**MODIFICACIÓN No. 26 AL CONTRATO DE OBRA No. IDU-348-2020,
CELEBRADO ENTRE EL INSTITUTO DE DESARROLLO URBANO Y
CONSORCIO INFRAESTRUCTURA AV. 68**

INFRAESTRUCTURA AV. 68 suscribieron el Contrato de obra No. **IDU-348-2020** cuyo objeto es la “**CONSTRUCCIÓN PARA LA ADECUACIÓN AL SISTEMA TRANSMILENIO DE LA AVENIDA CONGRESO EUCARÍSTICO (CARRERA 68) DESDE LA CARRERA 9 HASTA LA AUTOPISTA SUR Y OBRAS COMPLEMENTARIAS EN BOGOTÁ, D.C. GRUPO 4**”.

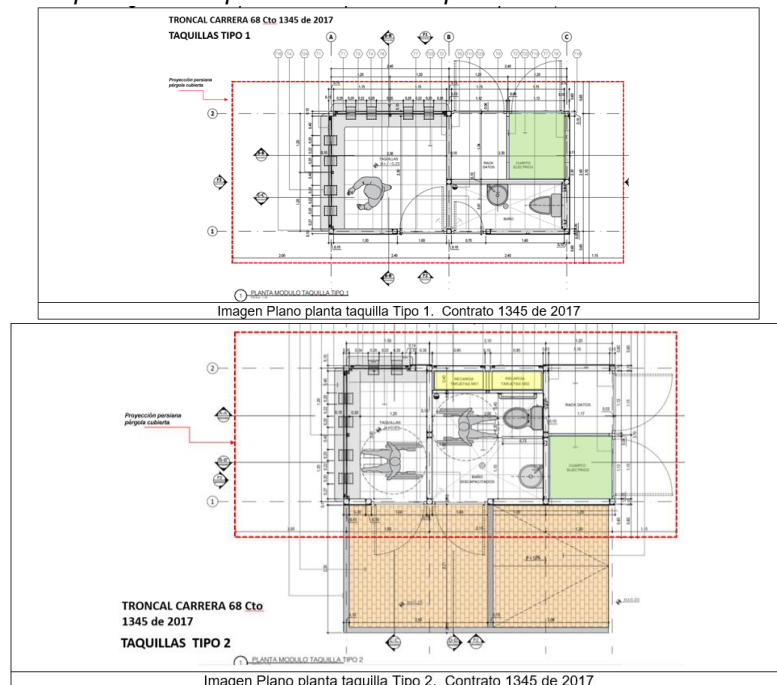
Vale la pena mencionar que las taquillas tipo 1 y 2 de la troncal Av. Ciudad de Cali, tienen diferencias importantes en el área de ocupación cada una, es así que el área de la taquilla tipo 2 es casi el doble de la taquilla tipo 1, puesto que el área de los cuartos de planta eléctrica y de baterías, son aproximadamente la mitad del área de la taquilla tipo 2, no se tienen en la taquilla tipo 1.

Las plantas de las taquillas tipo 1 y 2 de la Troncal Av. Carrera 68, tienen dimensiones y área similares a las de las taquillas tipo 1 de la troncal Avenida Ciudad de Cali, según lo revisado en los diseños elaborados con el contrato 1345 de 2017 y por ende los cuartos eléctricos (zonas en verde), tienen también área similar, no obstante la taquilla tipo 2 tiene los dos cuartos de recarga de tarjetas laterales, como se puede apreciar en las siguientes imágenes de los planos de la planta de estas taquillas:

Conforme a lo anterior, es viable aplicar para la taquilla tipo 2 de la Troncal Av. Carrera 68, el mismo criterio definido por Transmilenio, para la taquilla tipo 1 de la troncal Av. C. Cali, con el fin de destinar este cuarto para la conexión del generador eléctrico o planta
